Улучшенный драм-юнит для KYOCERA ECOSYS M2035dn/2535dn

CET471064

CET471064 – модифицированная версия драм-юнита CET471048

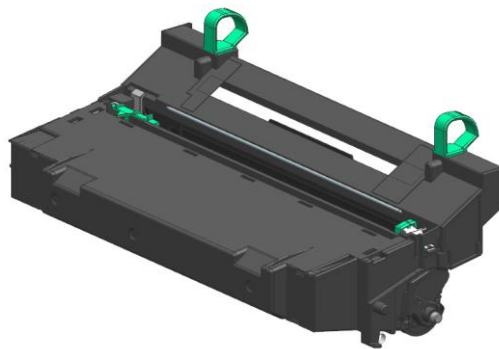
Как и в предыдущей версии, на торцевой крышке драм-юнита есть отверстие, открывающее доступ к регулятору напряжения сетки коротрона для точной подстройки плотности печати и уровня фона под используемый в аппарате тонер.»
